2019年3月吉日

株式会社ハギテック
千葉県四街道市大日246-7
TEL：043-423-8741

亜鉛ダイキャスト製ストレートコネクタ形状変更に関するお知らせ

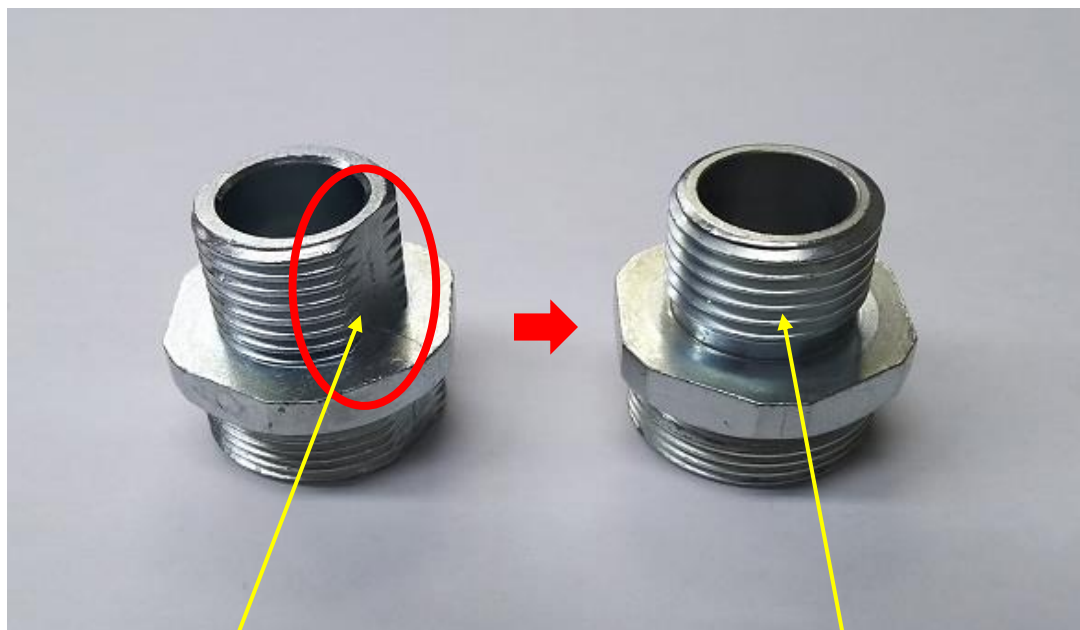
- ねじ部分 フラット面有り ——> フラット面無し（全周タイプ）

- 2019年5月以降 SG16ZW・SG22ZW から順次切り換え
（生産状況・在庫状況により時期は変わります）

・MAS-SG16ZWの場合
MAS-SG22ZWも同様

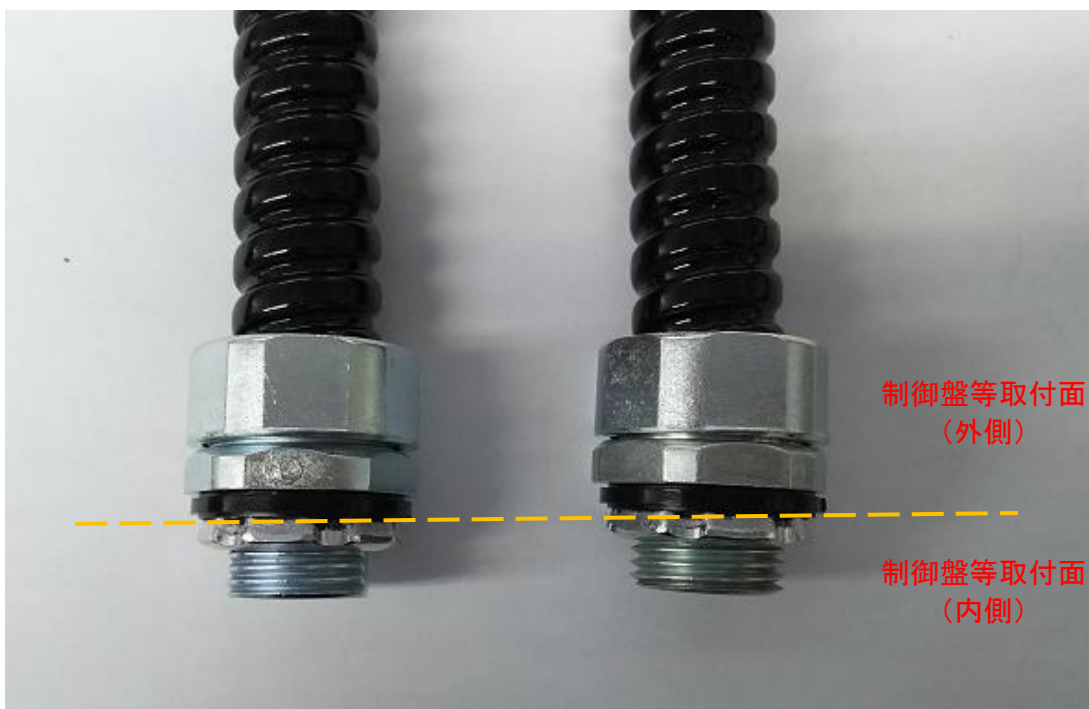
ロックナット側

フラット部分 有りタイプ

フラット部分 無しタイプ(新)

袋ナット側

フラット部分 有りタイプ

フラット部分 無しタイプ(新)
